Service News

Alfa 159

POMPA SERVOSTERZO

Rumorosità- Soluzione Assistenziale

Fig. 1

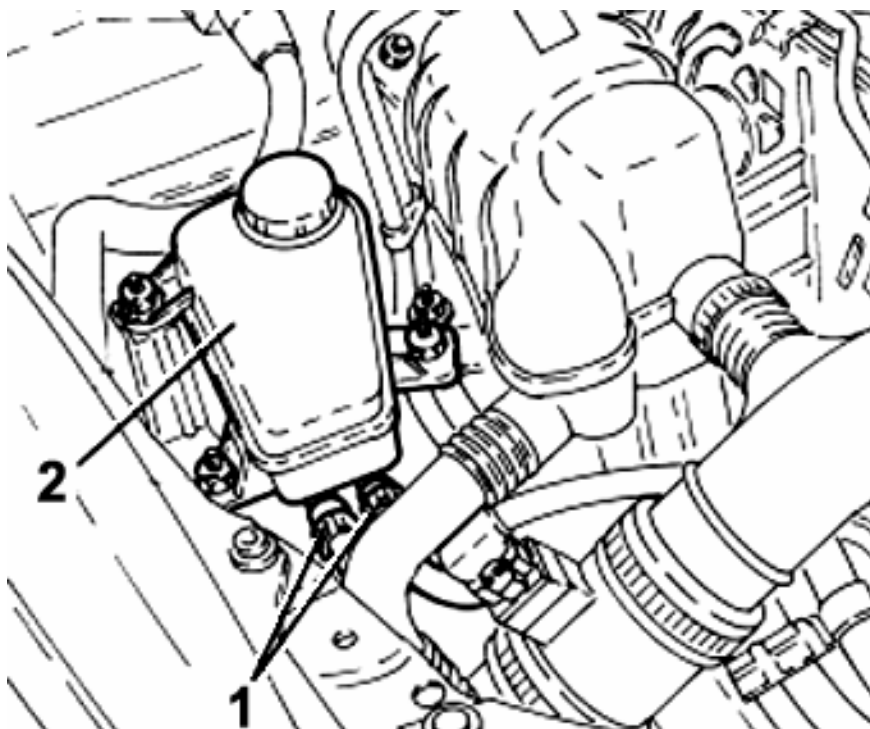
- Posizionare la vettura su ponte sollevatore.
- Mediante una idonea siringa svuotare il serbatoio olio idroguida.
- Allentare le fascette e staccare le tubazioni (1 - Fig. 1) dal serbatoio (2).

Fig. 2

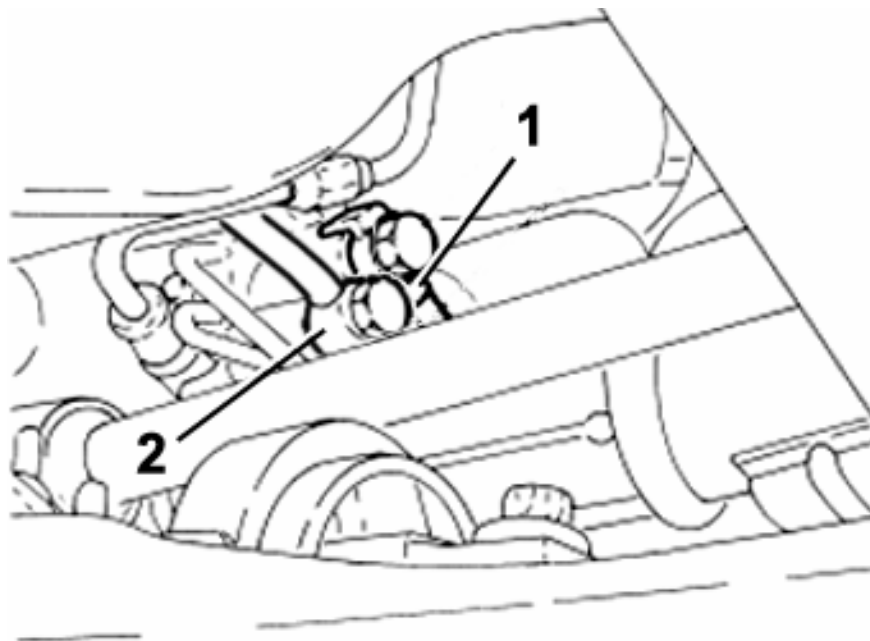
- Sollevare la vettura, rimuovere la protezione/riparo sottomotore, facendo riferimento alla Op. 7055B54;
- Scollegare le tubazioni di alta pressione (1 - Fig. 2) e bassa pressione (2) dalla scatola servosterzo;

- Avvitare il bocchettone di fissaggio della tubazione di alta pressione (1 - Fig. 2) alla scatola servosterzo e serrare alla coppia di $3.6 \div 4.4$ daNm;

- Avvitare il bocchettone di fissaggio della tubazione di bassa pressione (2 - Fig. 2) alla scatola servosterzo;
- Provvedere a ricollegare al serbatoio le tubazioni precedentemente staccate e serrare le fascette di fissaggio;
